**Commission économique pour l'Europe**

**Forum mondial de l'harmonisation  
des Règlements concernant les véhicules****185<sup>e</sup> session**

**Accord de 1958 : Proposition d'amendements  
à la Résolution d'ensemble sur une spécification  
commune des catégories de sources lumineuses (R.E.5)****Proposition d'amendement 7 à la Résolution d'ensemble  
sur une spécification commune des catégories de sources  
lumineuses (R.E.5)****Communication du Groupe de travail de l'éclairage et de la signalisation  
lumineuse\***

*Après la feuille C5W1/LED/4, ajouter les nouvelles feuilles C5W\_LED/1 à 4, comme suit :  
(voir les pages ci-après ; une page par feuille)*

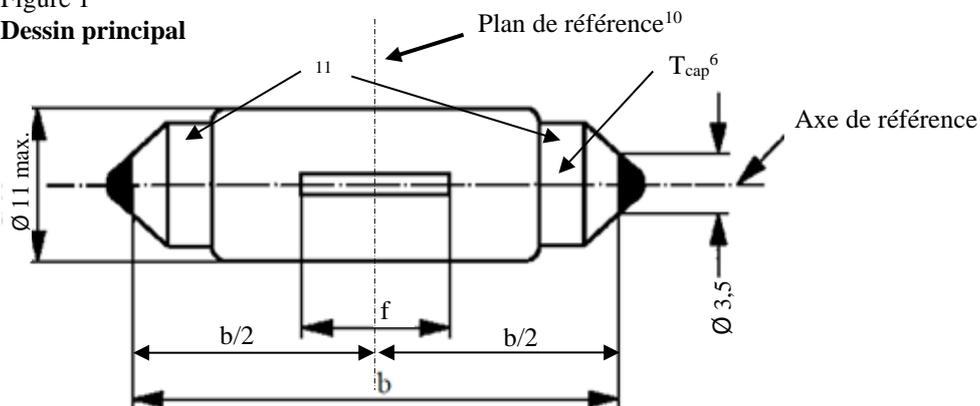
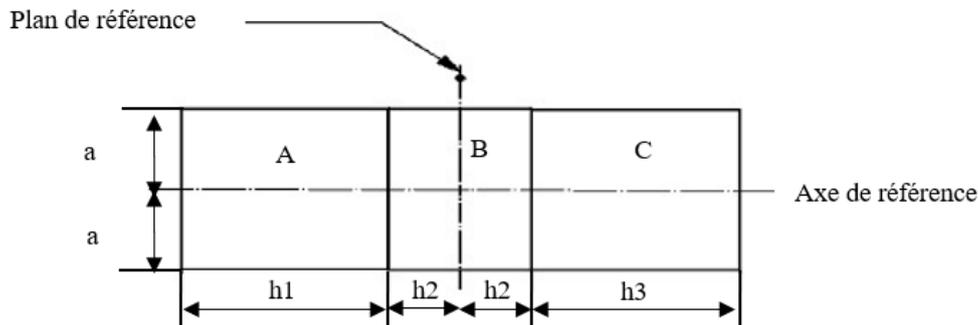
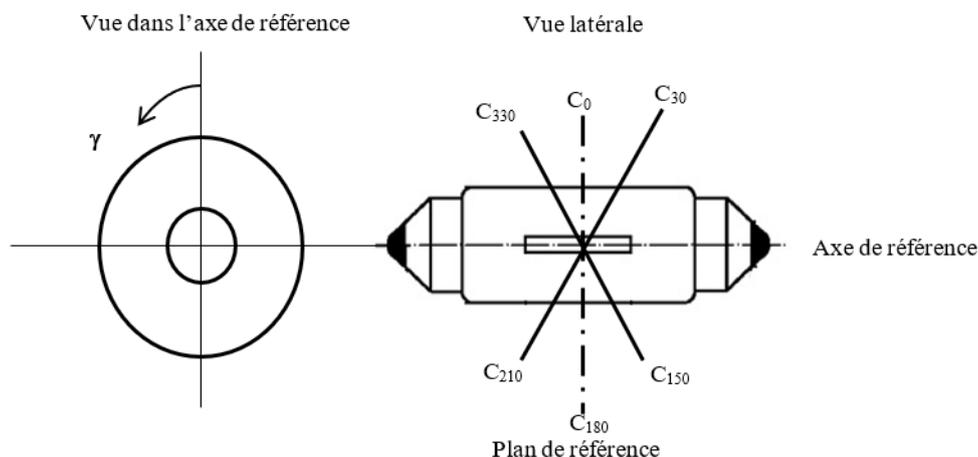
Ces valeurs sont calculées en pourcentage du flux lumineux total émis dans la direction de visée à partir de la source lumineuse de la dimension maximale, c'est-à-dire un rectangle de longueur  $b = 36,0$  mm et d'une hauteur de 11 mm, aligné symétriquement par rapport à l'axe de référence et au plan de référence (voir fig. 1).

*Après la feuille H11/LED/7, ajouter les nouvelles feuilles H11\_LED/1 à 7, comme suit : (voir les pages ci-après ; une page par feuille).*

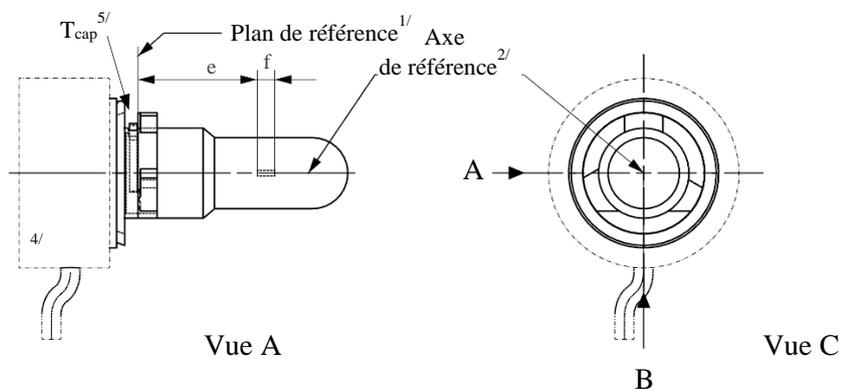
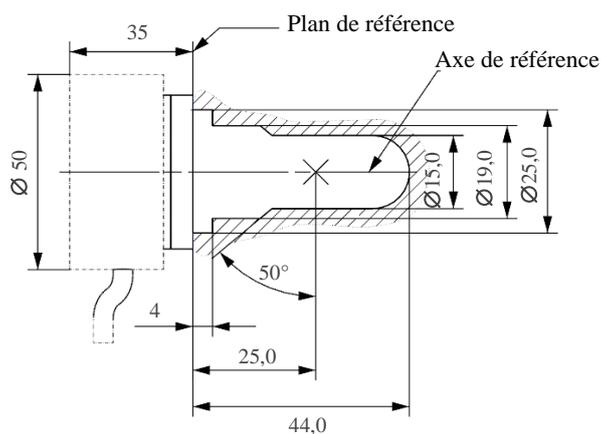
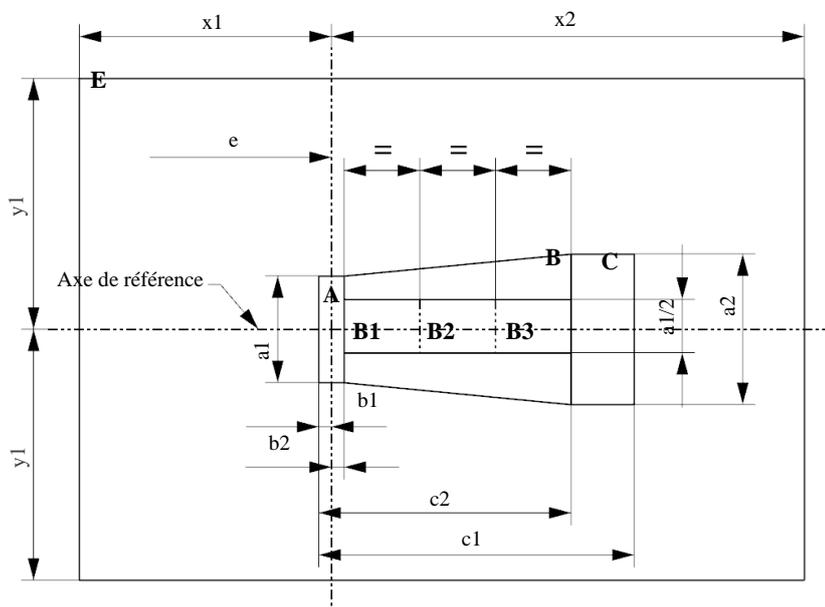
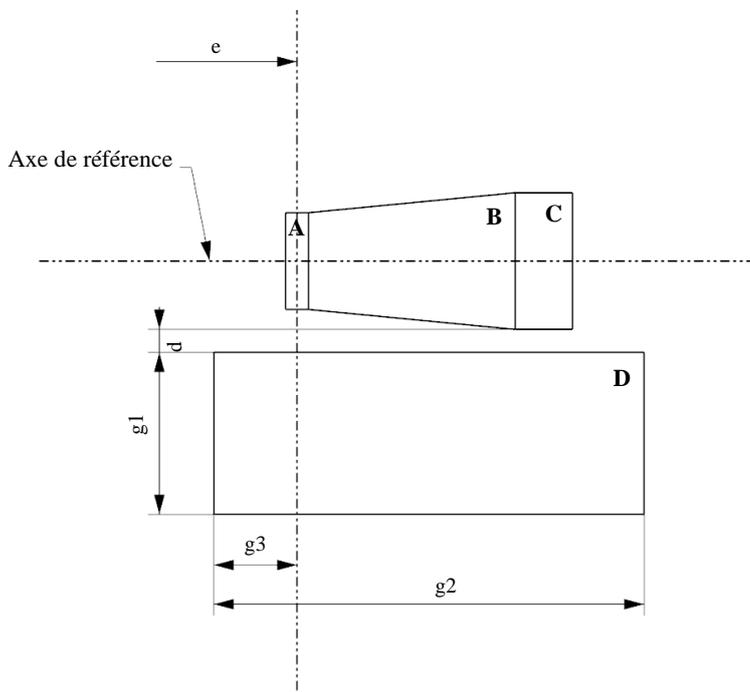
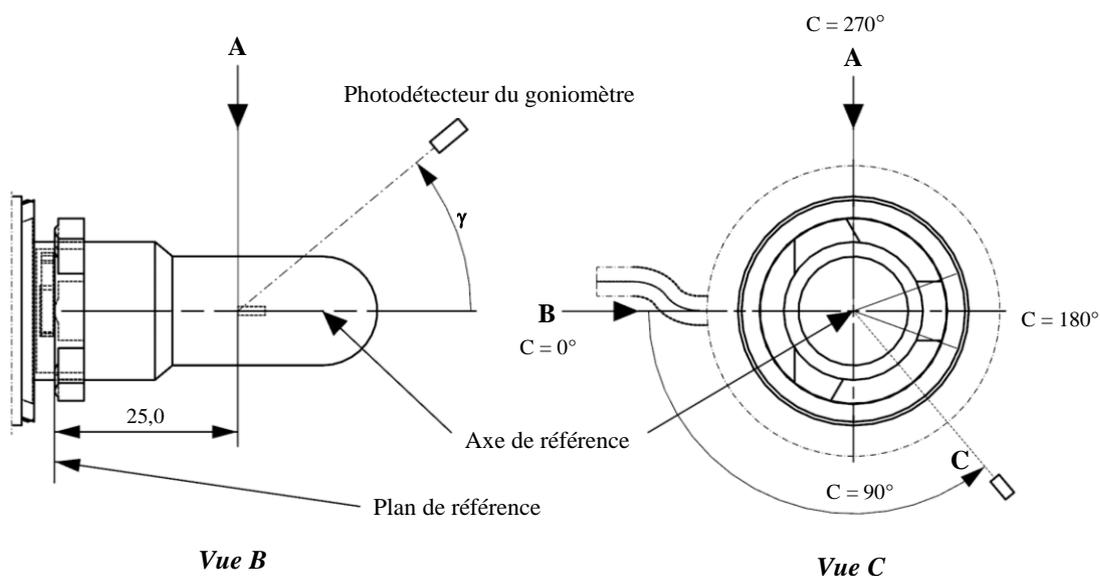
<sup>3/</sup> La source lumineuse à DEL ne doit pas dépasser l'enveloppe comme indiqué sur la figure 2.
